DĖL POVEIKIO APLINKAI VERTINIMO (PAV) ATASKAITOS IŠNAGRINĖJIMO IR IŠVADŲ PATEIKIMO

Vadovaudamiesi Planuojamos ūkinės veiklos poveikio aplinkai vertinimo įstatymo 9 straipsnio 4 punktu, teikiame išvadą dėl ataskaitos „*Dujotiekių jungties tarp Lenkijos ir Lietuvos dalies Lietuvos Respublikos teritorijoje statyba*“:

TAŠKAS 2

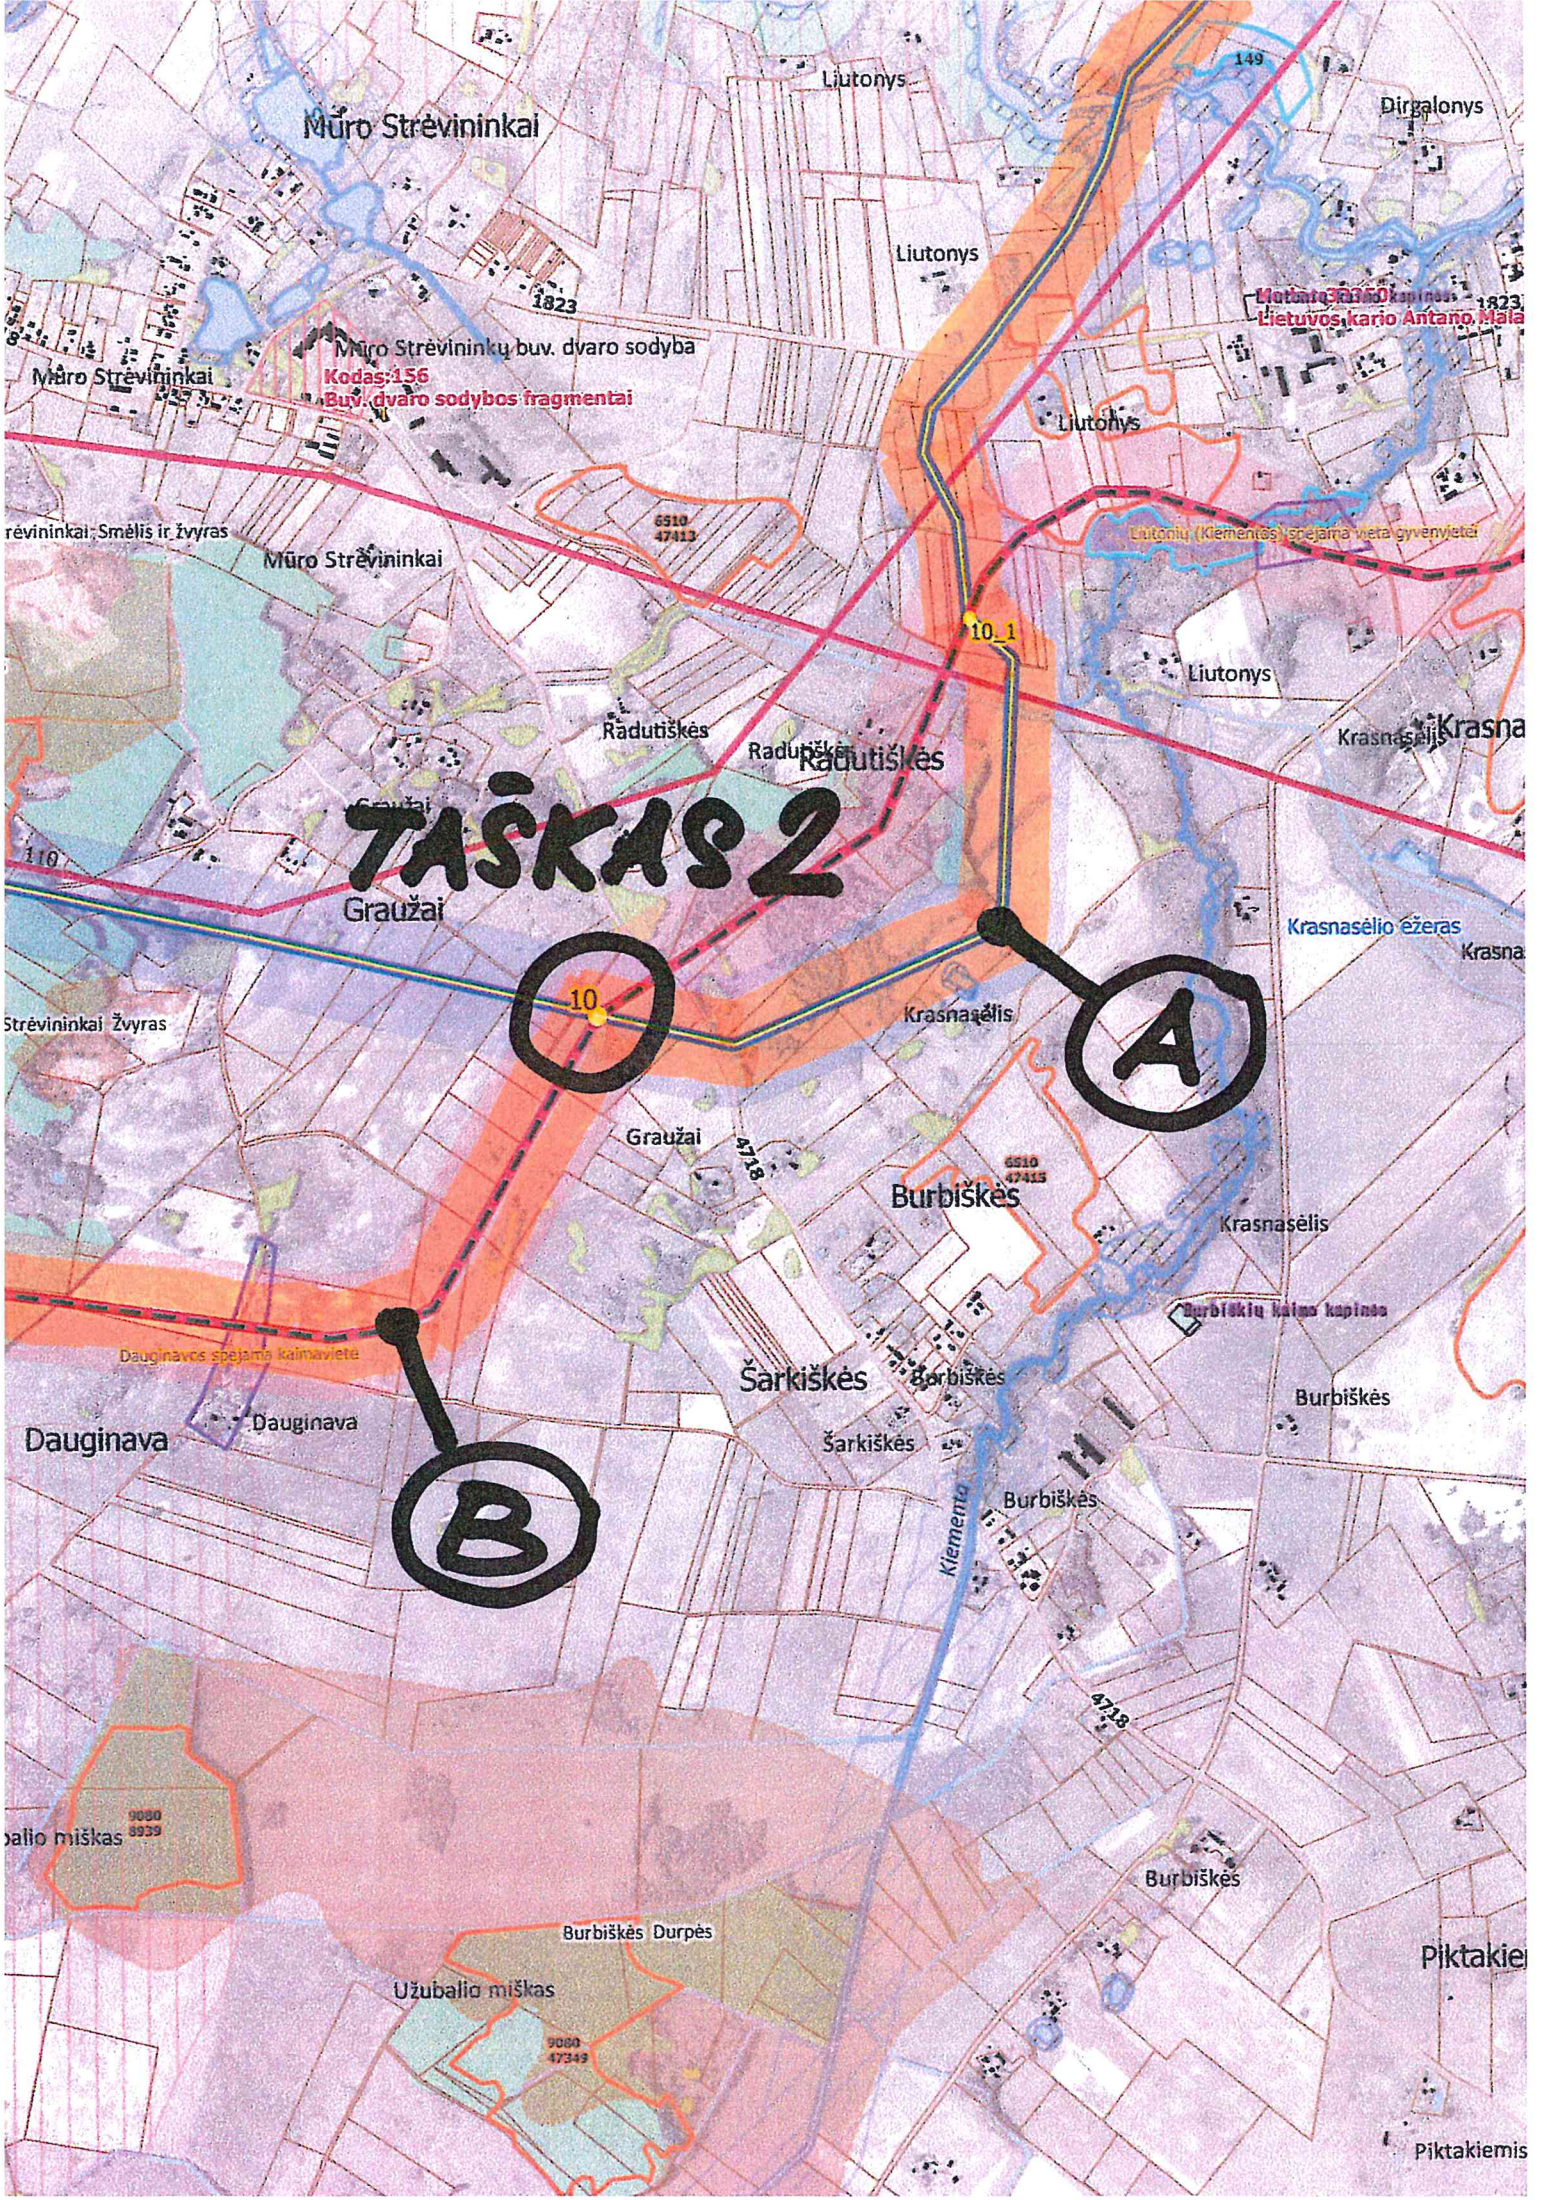
1. Atsižvelgdami į tai, kad alternatyvoje A siūloma dujotiekį tiesti per Mūro Strėvininkų smėlio-žvyro karjerą, kuris turi būti išeksploduotas, o alternatyva B įtakoja urbanizuotas teritorijas (atsiranda naujos specialiosios žemės naudojimo sąlygos kitos paskirties žemės sklypuose) ir Liutonių kaime kerta Kaišiadorių rajono savivaldybės teritorijos bendrajame plane numatytą urbanizuoti teritoriją, todėl galimai gali pažeisti žemės naudotojų lūkesčius, siūlome subalternatyvą ir dujotiekio trasą planuoti taip: nuo Prienų ir Kaišiadorių rajonų savivaldybių ribos iki Burčiakų miško (pridedamoje schemoje pažymėta taškas „1“) pagal A alternatyvą, nuo taško „1“ iki taško „2“ (schema pridedama) pagal B alternatyvą ir nuo taško „2“ iki Kaišiadorių rajono ir Elektrėnų savivaldybių ribos pagal alternatyvą A.
